Vakantieparkfaciliteiten met 'celvormige onderverdeling'

Advies 2313

Trefwoorden:	Bouwbesluit 2012, bijeenkomstfunctie, sportfunctie, winkelfunctie, NEN 6060, celvormige onderverdeling, gelijkwaardigheid, bestaande bouw, compartimentering, verbouw, ontruiming
Datum:	19 oktober 2023
Status:	Definitief

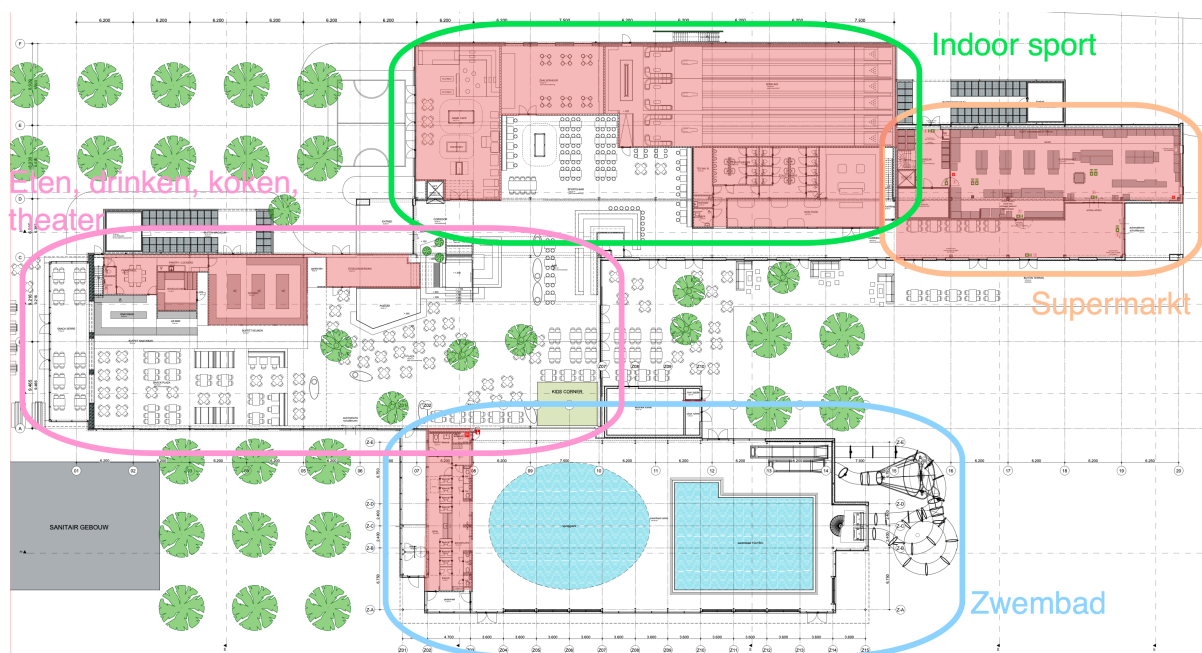
Belanghebbende is van mening dat het bevoegd gezag een te strikte interpretatie van de 'celvormige onderverdeling' hanteert. De door de brandweer aangeduide ruimten zijn aangegeven op de bijgevoegde tekeningen (Plattegronden Maurik, blad 1 en 2).

De toiletten, garderobe, (stoelen)bergingen en de natte ruimten zijn naar mening van de aanvrager geen verblijfsruimten en vallen buiten de definitie van celvormige onderverdeling.

De keuken staat in open verbinding met het gebouw.

De bowling, het gamecafé en de zaalverhuur vormen grote ruimten. De bowling en het gamecafé hebben daarbij één of meerdere uitgangen welke direct uitkomen op het aansluitende terrein. De aanvrager is bereid om de zaalverhuurruimte eveneens te voorzien van een rechtstreekse uitgang naar buiten. Er is hier naar het oordeel

van de aanvrager geen sprake van een celvormige onderverdeling. De kleedhokjes in het zwembad vormen geen afgesloten deel van het zwembad (zijn open aan boven- en onderzijde).

De personeelsruimte inclusief de pantry en de spoelkeuken valt binnen de 50 m² vrijstelling.

Alle hierboven genoemde oplossingen zijn niet formeel ingediend en ook niet beoordeeld. Wij hebben de tekeningen zoals bijgevoegd bij deze aanvraag beoordeeld en op basis van paragraaf 7.2.2.2 uit NEN 6060 gesteld dat er maatregelen getroffen moeten worden omdat er sprake is van een celvormige onderverdeling. Zoals ook telefonisch met de aanvrager is afgesproken is er één adviesvraag en die luidt: is er in dit ontwerp sprake van celvormige onderverdeling?

Daarnaast willen wij meegeven dat wij van mening zijn dat de vrijstellingsregel van minder dan 50 m² verkeerd wordt toegepast en alleen mag worden toegepast indien het totale oppervlak aan celvormige structuur in het NEN 6060 compartiment niet meer dan 50 m² bedraagt. Tevens willen wij kenbaar maken dat de aanvrager het argument gebruikt dat ruimten die geen verblijfsgebied zijn buiten de definitie van celvormige onderverdeling vallen. Wij zijn van mening dat NEN 6060 geen koppeling maakt met verblijfsgebieden maar met doorzoekbaarheid voor de brandweer en dit geen valide argument is om bepaalde ruimten uit te sluiten van de maatregelen die dienen te worden getroffen als er sprake is van celvormige onderverdeling.

- Naast de kleinere ruimten heeft de brandweer ook een aantal grotere clusters als celvormige onderverdelingen aangemerkt, zoals het cluster binnen het indoorsportgedeelte waarin zich een bowlingruimte bevindt met een toiletgroep eraan vast, een verhuurbare bijeenkomst ruimte en een gamecafé. De ATGB is van oordeel dat dit cluster met verschillende fysiek afgescheiden ruimten inderdaad voldoet aan de definitie van 'celvormige onderverdeling' uit NEN 6060.

Nee, de brandweer heeft volgens de ATGB op juiste wijze invulling gegeven aan de definitie in § 3.10 van NEN 6060. De door de aanvrager aangehaalde nadere invulling van het begrip 'celvormige onderverdeling' uit § 3.10 van NEN 6060 volgt niet uit NEN 6060 en is, wat de ATGB betreft, niet correct. Deze uitspraak over 'celvormige onderverdeling' is gebaseerd op de mate van doorzoekbaarheid van het gebouw. Naar het oordeel van de ATGB is de mate van doorzoekbaarheid in dit geval een aspect van een gelijkwaardige oplossing.

Nee, zie het antwoord op vraag 1. Of er sprake is van een gelijkwaardige oplossing is niet te beantwoorden op basis van de aangeleverde gegevens.
